補足説明資料 1-4

Hitz-B52 型の除熱設計に関する説明資料

使用済燃料貯蔵施設に係る特定容器等の設計の型式証明申請（Hitz-B52型）

質問管理表に対する回答（除熱関連）（その1）

図 2-1 崩壊熱量の計測値と予測値の比較 (Form30 による補正有り)

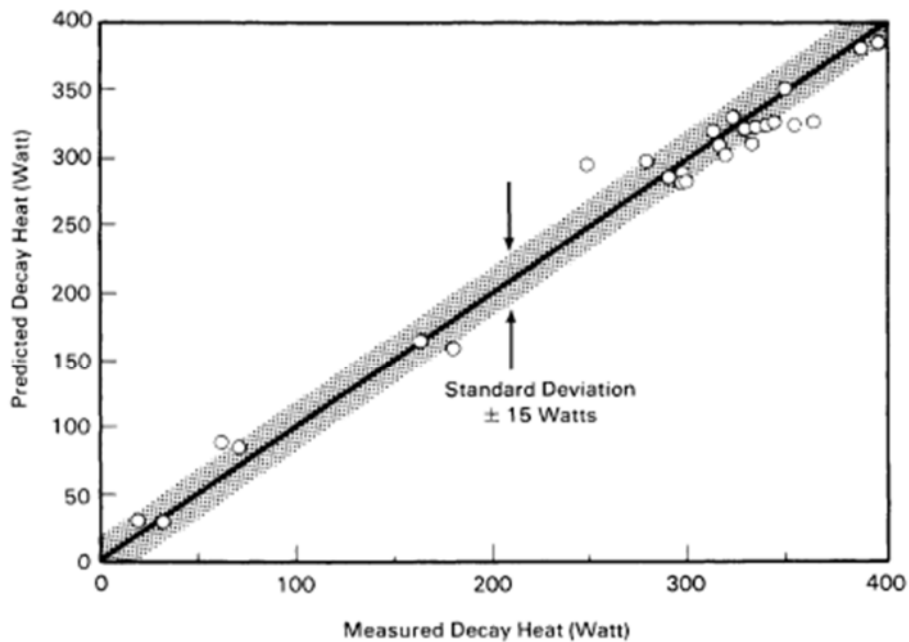
番号	項目	質問日	コメント内容
2	除熱	2018/9/26	<p>【補足説明資料 1-4 Hitz-B52 型の除熱設計に関する説明資料】(Doc.No.MA035A-RC-B01Rev.0) (平成 30 年 9 月 26 日説明資料)</p> <ul style="list-style-type: none"> <li>・ P.3「ORIGEN2 コードの計算結果に 5%の保守性を考慮する」とあるがその設定根拠を説明すること。</li> </ul>

引用した文献によれば、熱量測定における再現性の評価において対象とした燃料集合体 (CZ205) の崩壊熱量が約 300kW であり、このときの標準偏差が±15Wat となること、ORGEN2 の崩壊熱量計算は、測定値と同等の不確かさの範囲で予測することができるとしている。

Hitz-B52 型に収納する使用済燃料の全崩壊熱量は 300Watt を上回っており、ORIGEN2 の解析結果の確度は 5%以下となるため、計算結果に 5%の保守性を見込むものとした。

図 6-1 Hit-B52 型の伝熱形態 (1/4)

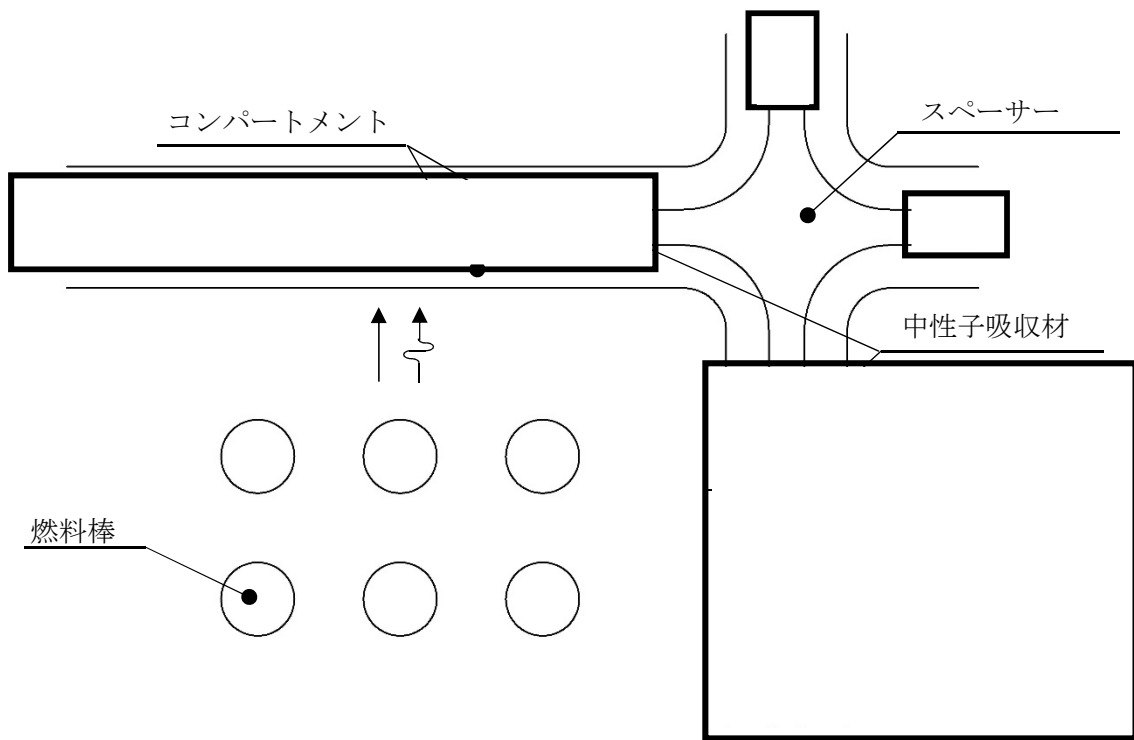
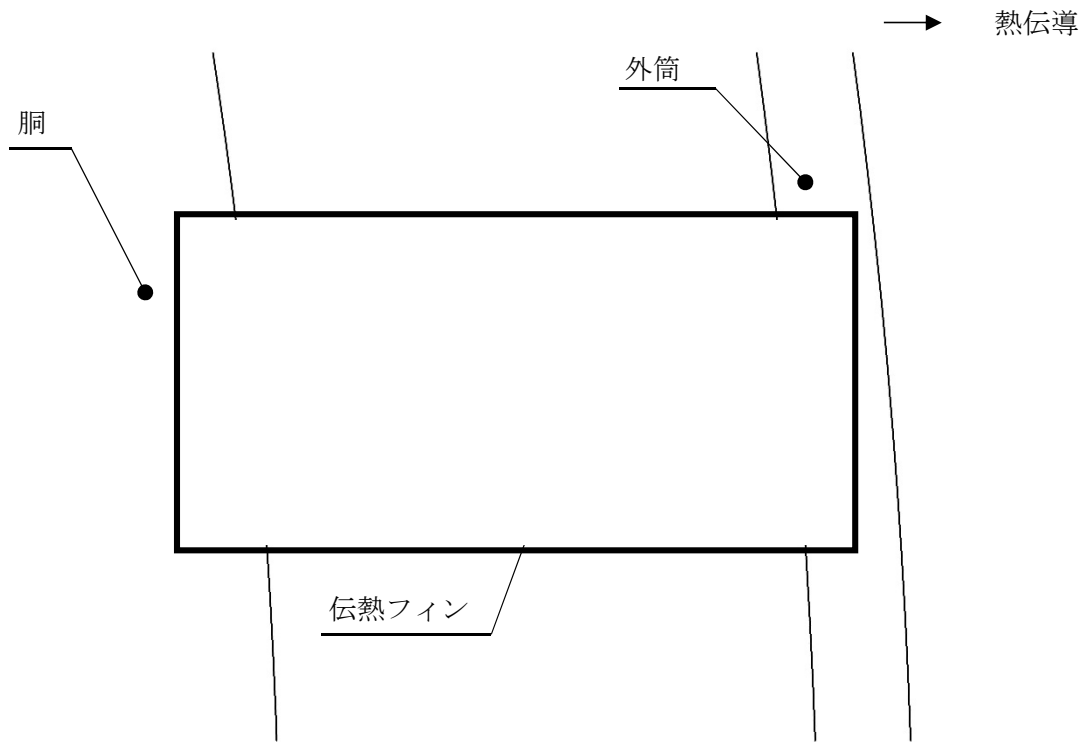
番号	項目	質問日	コメント内容
6	除熱	2018/9/26	<p>【補足説明資料 1-4 Hitz-B52 型の除熱設計に関する説明資料】(Doc.No.MA035A-RC-B01Rev.0) (平成 30 年 9 月 26 日説明資料)</p> <ul style="list-style-type: none"> <li>・ バスケットは多くの部材で構成されていることから、バスケット領域については、各部材間の伝熱パスがわかるよう記載を充実すること。</li> </ul>

補足説明資料 1-4 Hitz-B52 型の除熱設計に関する説明資料 別紙 1、1 項の伝熱形態に関して、以下に詳細を示す。(アンダーライン部に説明資料の追加箇所を示す。)

図 6-1 に上記説明を考慮した Hitz-B52 型の伝熱形態を示す。
